COMUNE DI PISA
Direzione Urbanistica-Edilizia Privata
Servizi Amministrativi Mobilità

RELAZIONE TECNICA

- RETTIFICA ERRORI MATERIALI AI SENSI DELL'ART. 21 DELLA L.R. 65/2014

Luglio 2020

4- Litorale - Immobile sito in Marina di Pisa, via G.Salvini 4 – In accoglimento della richiesta prot. 58200 del 23-6-2020 – Immobile Fg. 62 mapp.308.

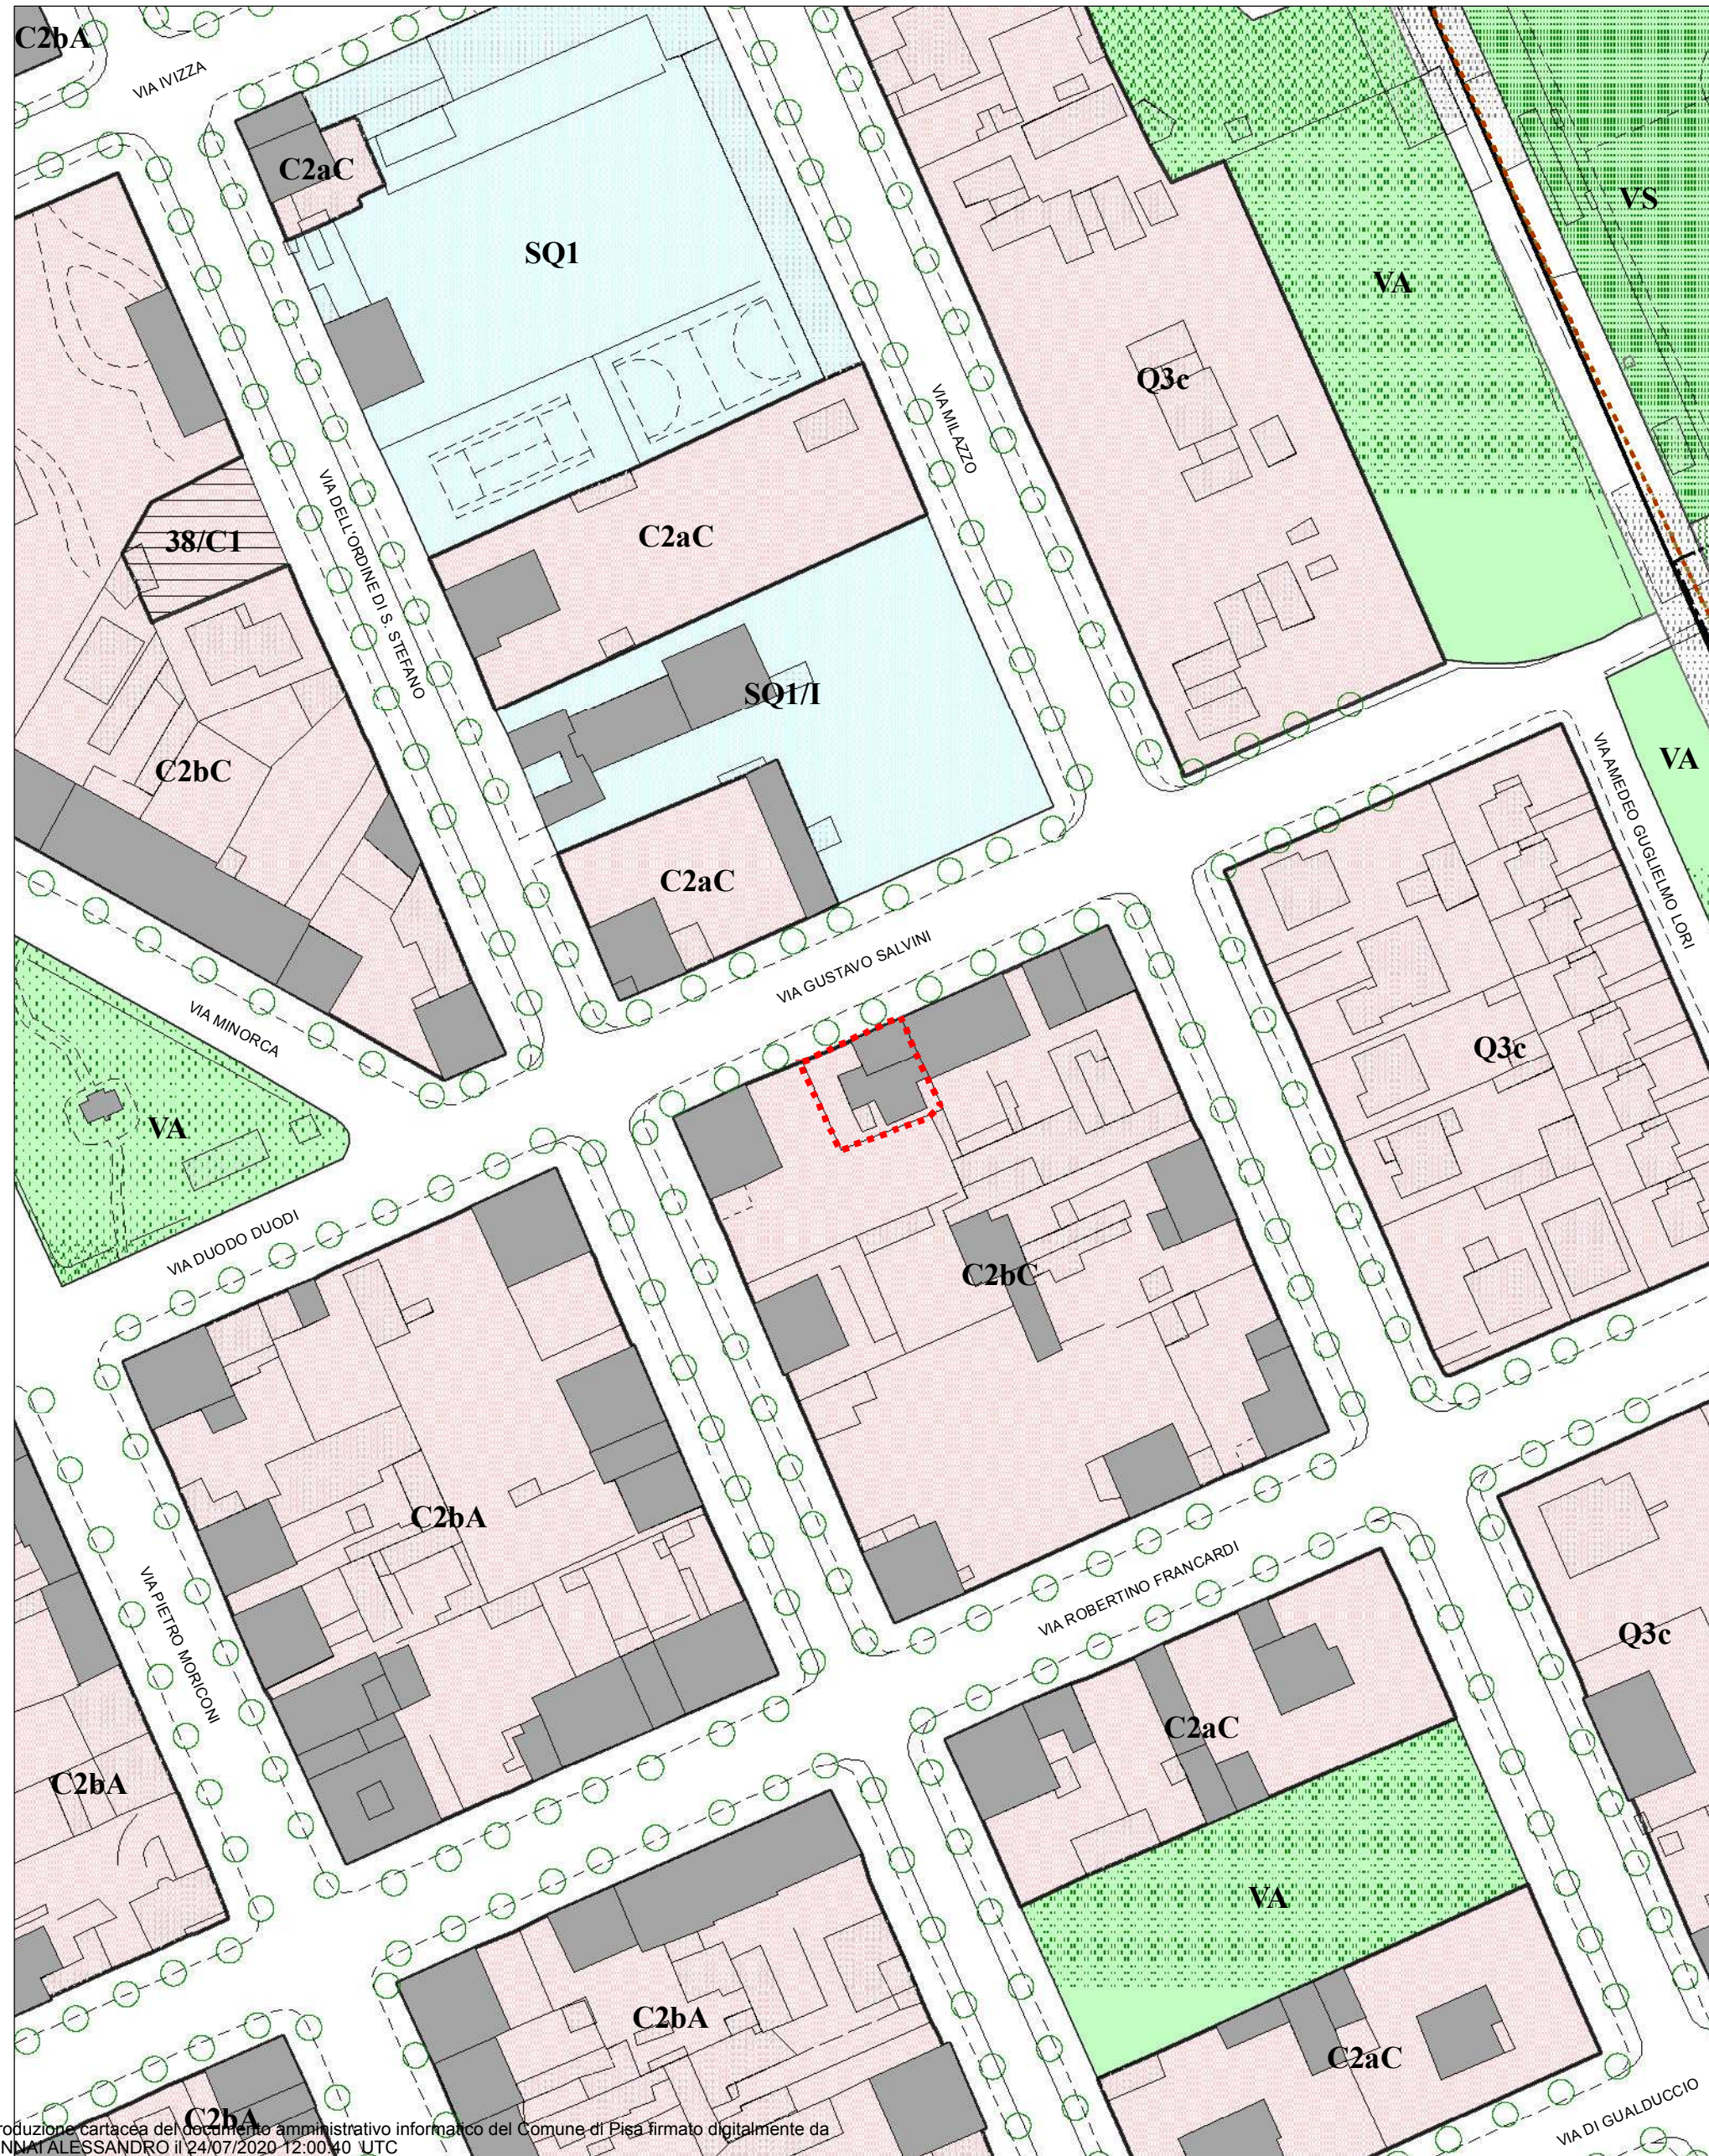
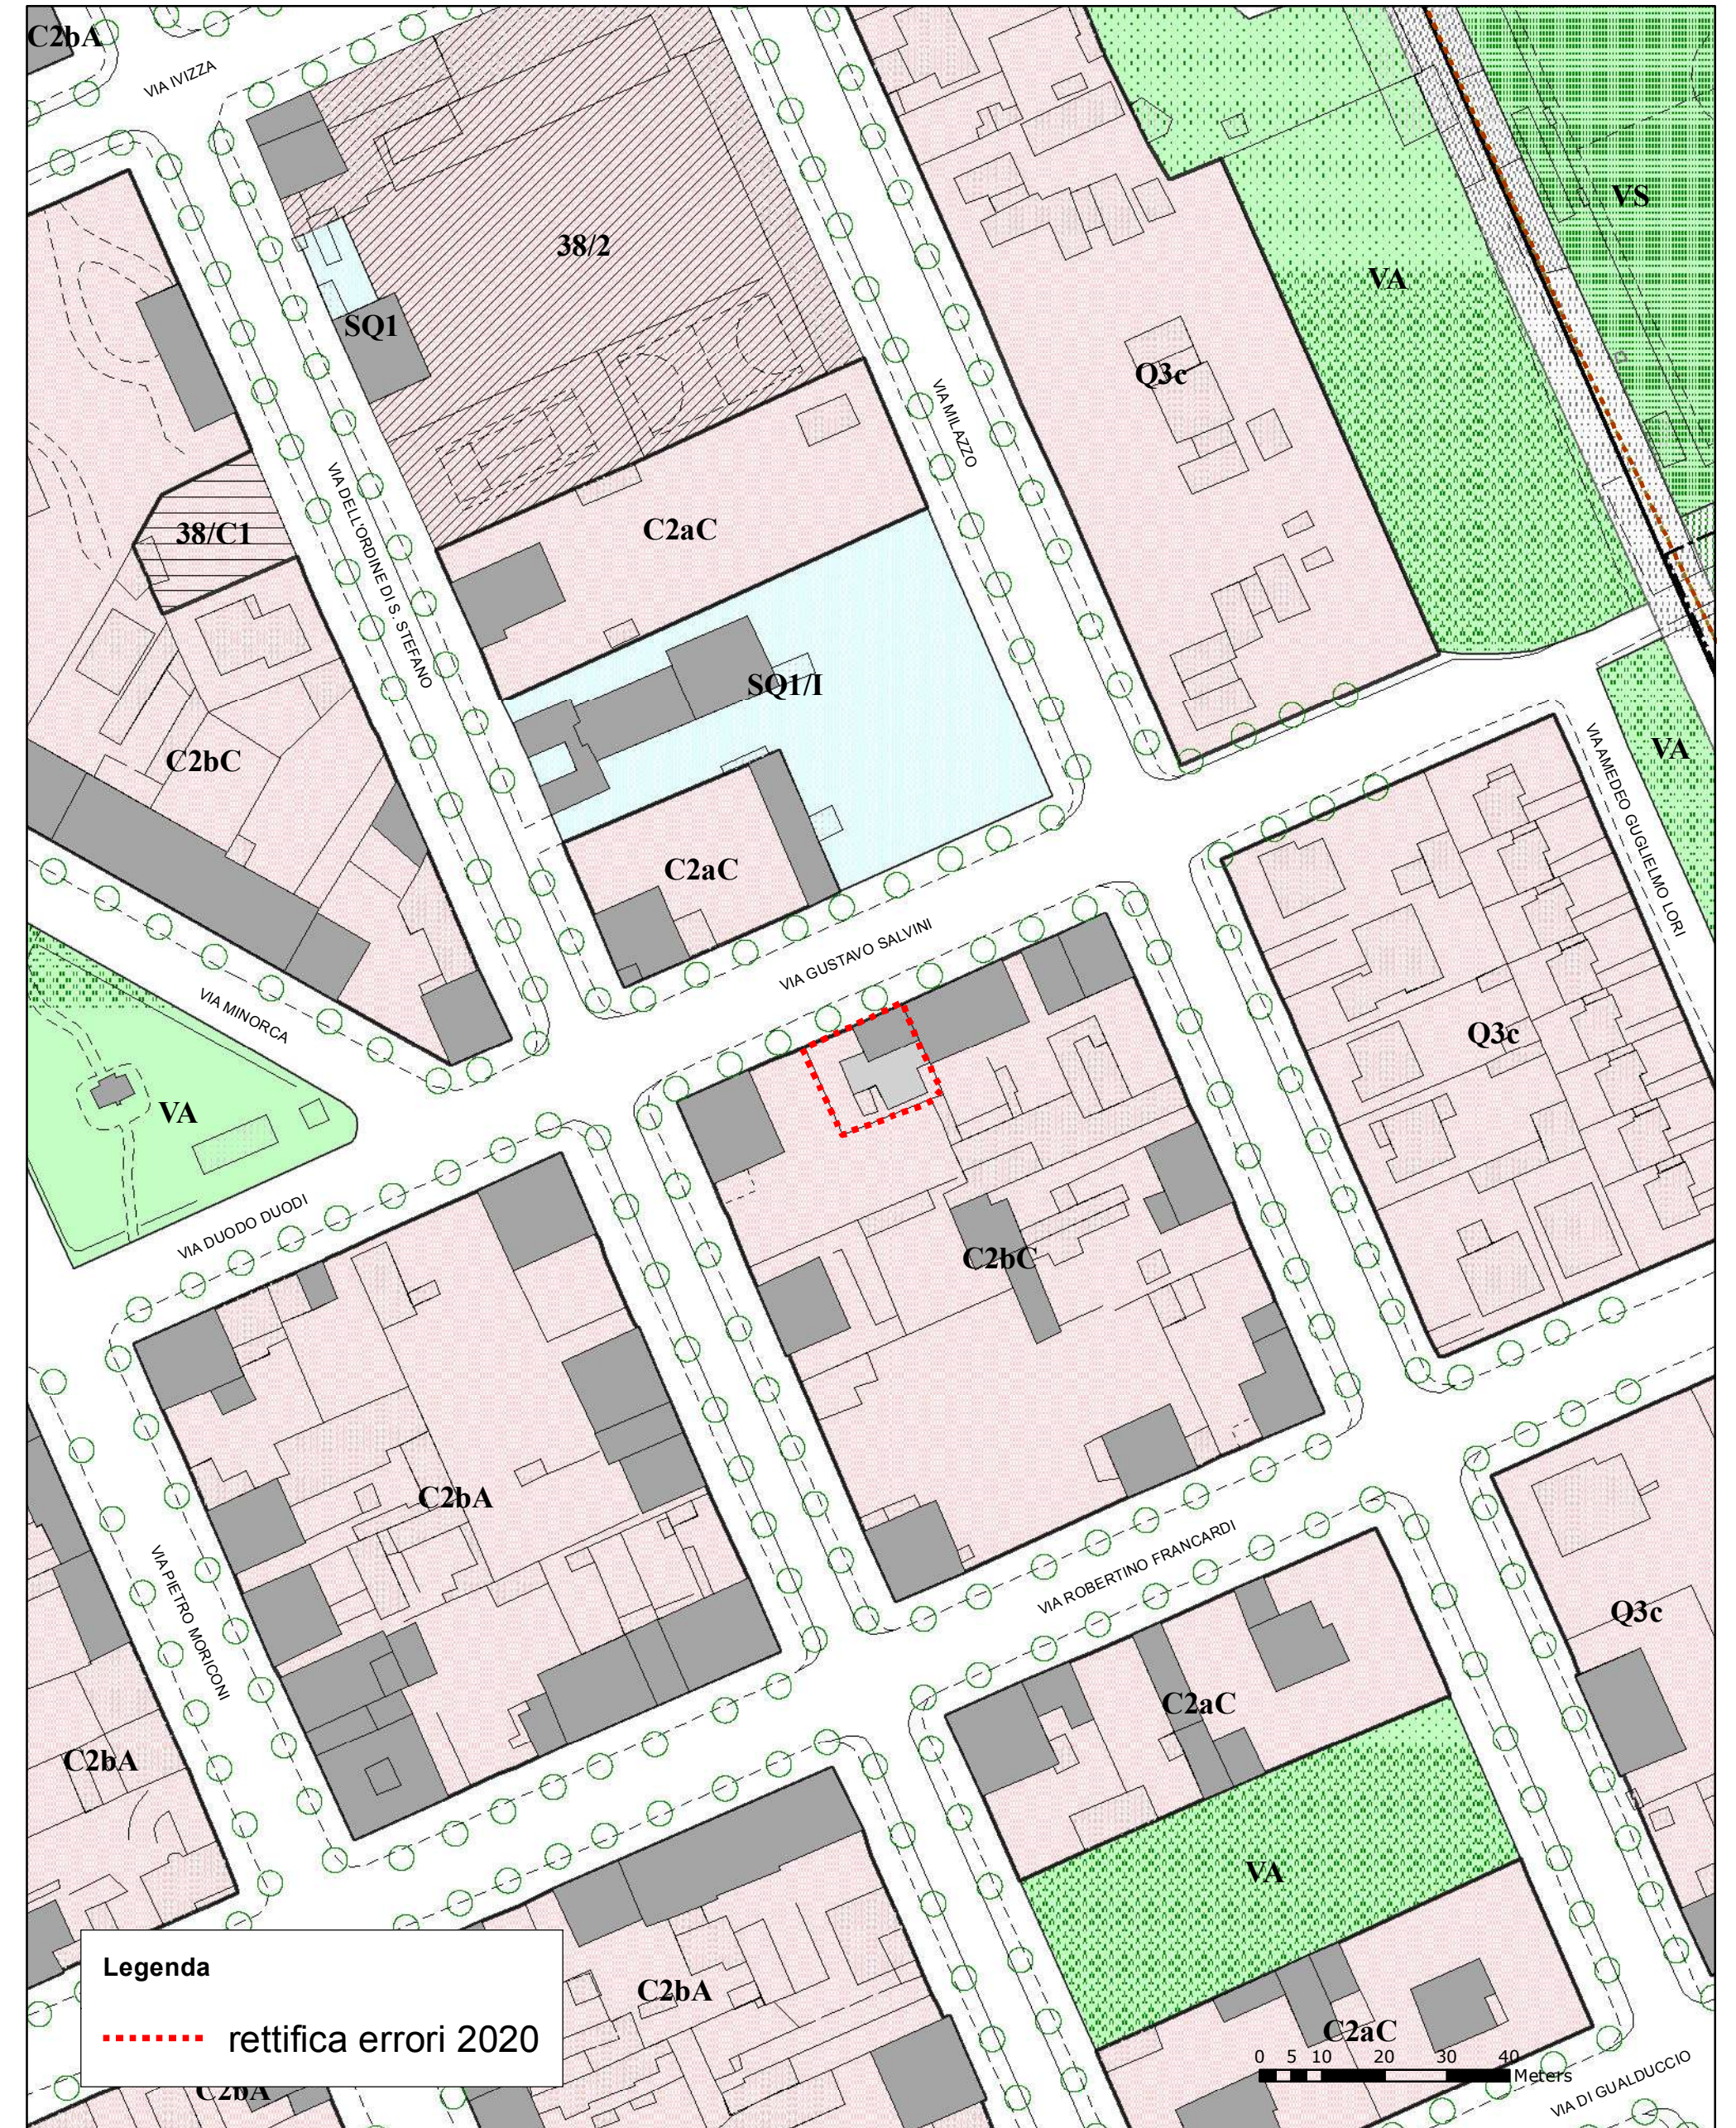
Si prevede la modifica della classificazione su porzione dell'immobile (sul retro di altro immobile correttamente identificato come novecentesco) da edificio novecentesco ad edificio di interesse morfologico;
